Suunnitteluvaltion lentokelpoisuusmääräys (Yhdysvallat) AD2015-18-03**Honeywell International. Potkurin akselin kytkin**

Koskee: Niitä potkuriturbiinimootoreita TPE331-5, -5A, -5AB, -5B, -10, -10R, -10U, -10UF, -10UG, -10UGR ja -10UR, joiden potkurin akselin kytkimen osanumero on 3107065-1, 865888-3, 865888-6 tai 865888-8.

Kuva 1

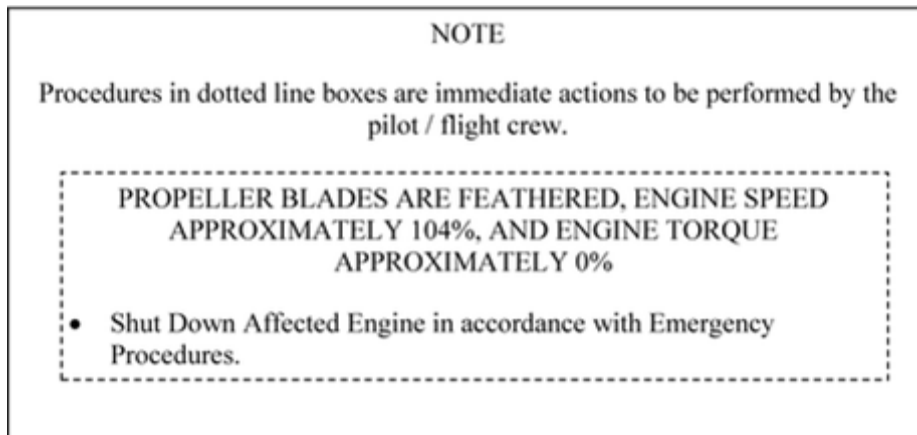
- E. Laita kuvan 1 kopio lentokoneen lentokäsikirjan ja vastaavien [Airplane Flight Manual (AFM), Pilot Operating Handbook (POH) ja Manufacturer's Operating Manual (MOM)]. hätätilanneosaan viimeistään 13.12.2015.
